**Propuestas, observaciones y sugerencias al Proyecto de Plan
Hidrológico de la Demarcación Hidrográfica del Ebro.
Revisión de tercer ciclo (2021-2027)**

En consulta pública del 23 de junio al 22 de diciembre de 2021

Nº de propuesta suya: 1

Documento al que se refiere: Anejo 05 Caudales ecológicos

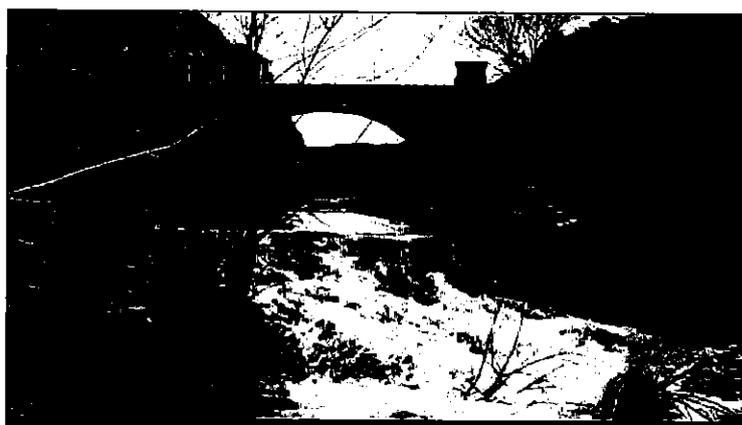
Para rebatir este falso caudal ecológico considerado en la Propuesta actual, aportamos fotografías históricas del azud y del río Aguas Vivas a su paso por el municipio de Moneva en distintos meses y en distintos años. En ellas vemos claramente que el caudal discurre como debiera hacerlo de forma normal, si el agua sobrante de las concesiones pasara por el río en lugar de hacerlo por el canal que desemboca en el embalse.

Estas fotografías fueron posibles bien, a que el canal a su paso por Moneva estuvo inoperativo con lo que el caudal pudo circular por el canal natural del río, o bien a las menores o nulas detracciones por parte de los regantes de otros municipios (seguramente por causas ajenas a ellos). De una u otra manera, queda demostrado que el caudal ecológico nulo propuesto para el río Aguas Vivas a su paso por Moneva, es totalmente irreal por la propia definición de caudal ecológico. Por otra parte, esta supresión de caudal en favor de las demandas de los regantes, aboca a la pérdida de biodiversidad en el municipio de Moneva, en contra de todas las políticas ambientales actuales, incluso, como vemos en la presente alegación, contraviniendo la legislación vigente.

Modificación del caudal ecológico del río Aguas Vivas, tramo desde el azud de Blesa hasta la cola del embalse de Moneva estableciendo, como mínimo los 5 l/s para años normales y 3 l/s para años de sequía garantizados en el tramo anterior.
